Sujet : [INTERNET] Industrie - enquête publique - PARC EOLIEN BRANFEUL

Objet : Projet de parc éolien Branfeul – Enquête publique

Localisation du projet éolien du Branfeuil

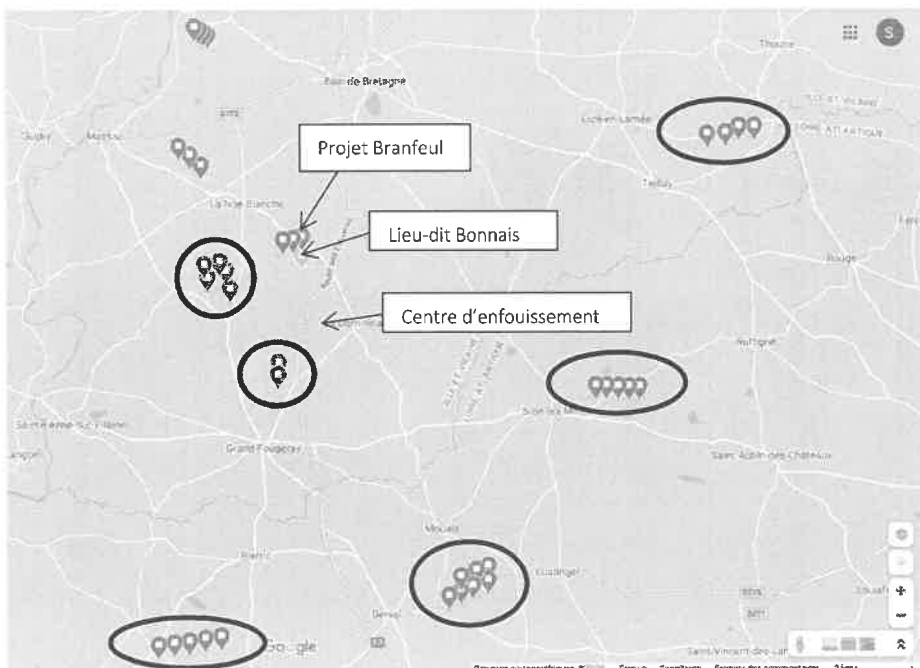
- **L'intégration du projet dans le paysage** (« Pièce 3 : Note de présentation non technique », pages 4 et 6) : les éoliennes seraient implantées à 89 et 90 m d'altitude portant l'altitude totale à 269 et 270 mètres en bout de pale :
 - La zone délimitée pour l'implantation potentielle (cf. plan ci-dessous E1/E2/E3) mesure seulement 700 mètres de long sur 70 mètres de large environ d'après l'échelle indiquée. Malgré cela, P&T Technologies souhaite y implanter 3 éoliennes géantes, les plus hautes autorisées en France et particulièrement sur le territoire alentour du projet (les éoliennes déjà implantées dans la zone mesurent entre 97m et 120m). L'impression d'une **implantation au chausse-pied de trois « tours Montparnasse » en pleine nature** ne peut que nous choquer nous interroger sur les réelles motivations (un intérêt écologique ?).

Par ailleurs, nous sommes très étonnés par le fait que notre logement (7, bonnais) ne figure que très rarement sur les plans présentés dans les dossiers (exemple sur le plan ci-dessus page 2). Les cartes utilisées ne semblent pas à jour. La société P&T Technologies s'est-elle renseignée auprès des Mairies de la Dominelais et de la Noë Blanche afin de s'assurer de l'actualisation des cartes ? Quel est l'impact de cette mise à jour sur l'étude globale ?

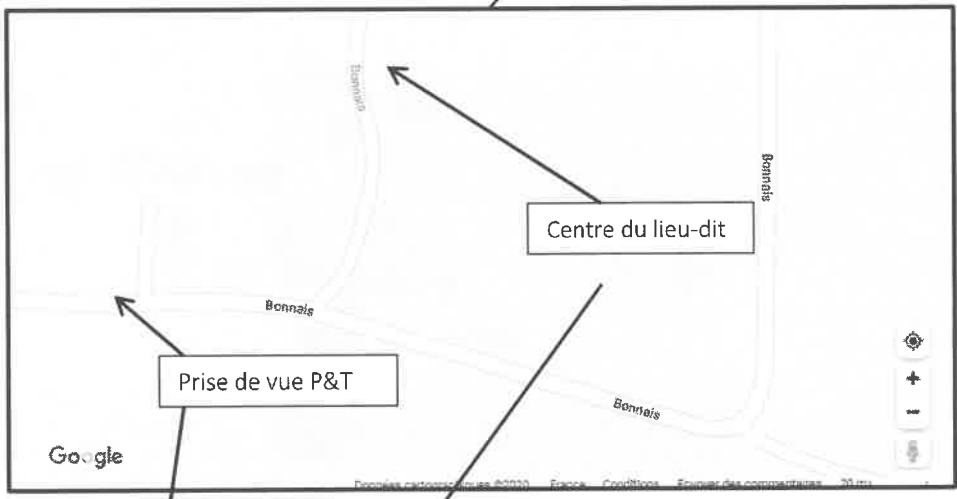
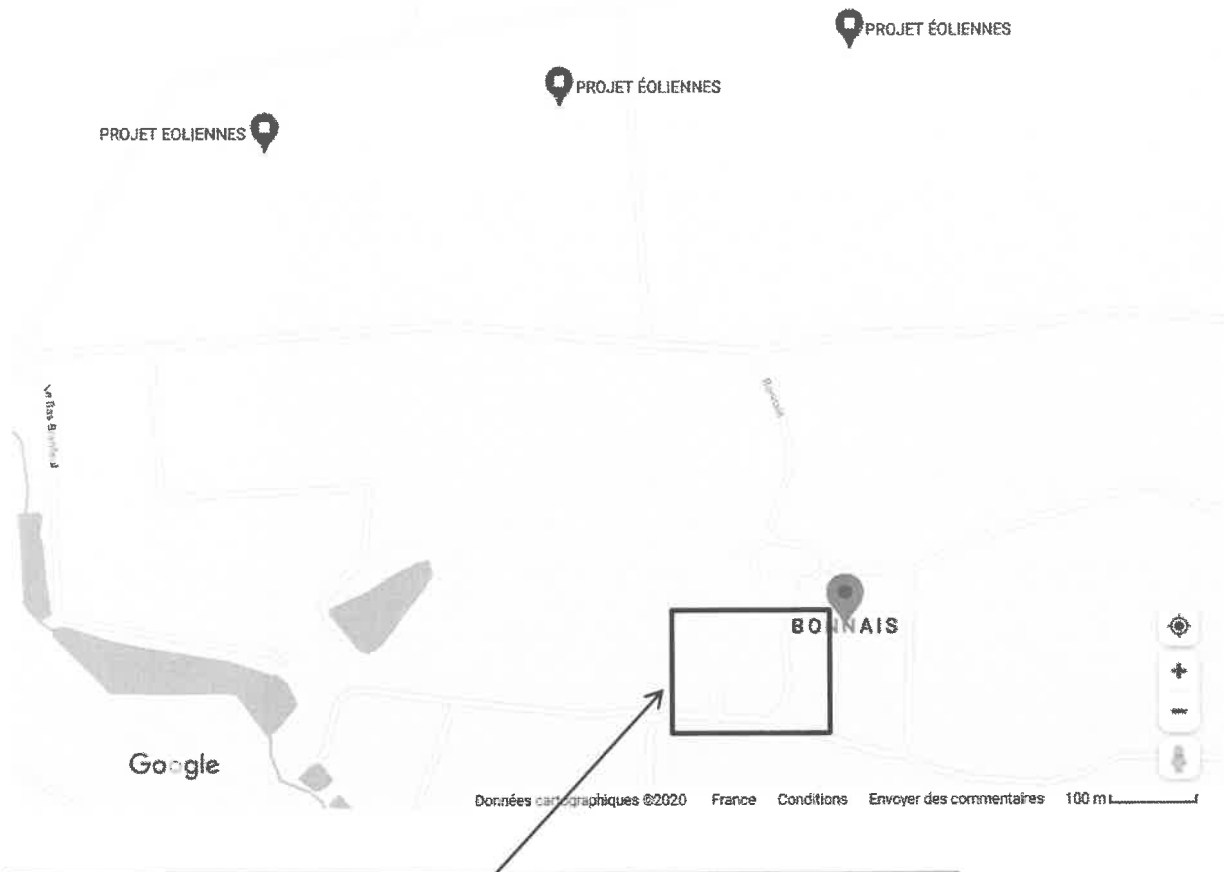
Quels sont les critères retenus pour cette évaluation ? **Concernant la variante 3, en tant que riverain immédiat du projet, nous ne sommes pas d'accord avec ce résultat puisque l'implantation prévue impacte très fortement l'environnement visuel contrairement à ce que laisse penser la note 4 (voir page 8 « omniprésence visuelle du projet »).** Ce constat est d'ailleurs reconnu par P&T dans le cahier de photomontage depuis Bonnais par le terme « évolution de l'identité locale paysagère ». Rappel, le lieu-dit Bonnais est situé à proximité (550 mètres) en contrebas de la zone d'implantation potentielle. Ces deux facteurs sont aggravants comme indiqué dans le photomontage PM02 page 56 pour le lieu-dit langerais au photomontage mais étrangement, ces mêmes remarques ne figurent pas pour le lieu-dit Bonnais. Y a-t-il une volonté de P&T d'orienter l'étude ? (cf. ci-dessous).

Depuis le canapé du salon (éolienne E2):

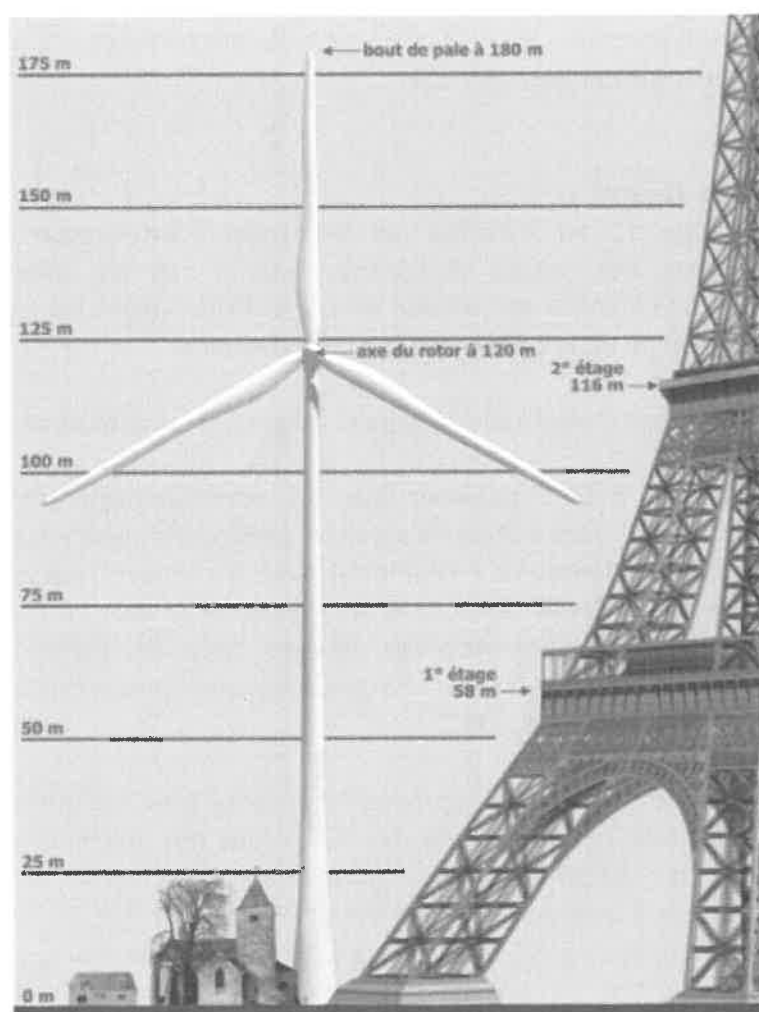
Photomontage PM04 proposé par P&T Technologies : il est trompeur car il suffit de se déplacer de 1,5 mètre / 2 mètres vers la gauche pour rendre les éoliennes E1 et E2 en vue ouverte avec effet de surplomb créant un effet d'écrasement par rapport au relief (voir carte page 5) :

Il aurait été beaucoup plus objectif de se positionner au centre du lieu-dit Bonnais d'où la vue est plus dégagée pour effectuer le photomontage:

Par exemple, voici ce que donneraient deux autres photomontages du projet, réalisés depuis l'intérieur de notre logement * situé au centre du lieu-dit à 125 mètres de celui réalisé par P&T Technologies :
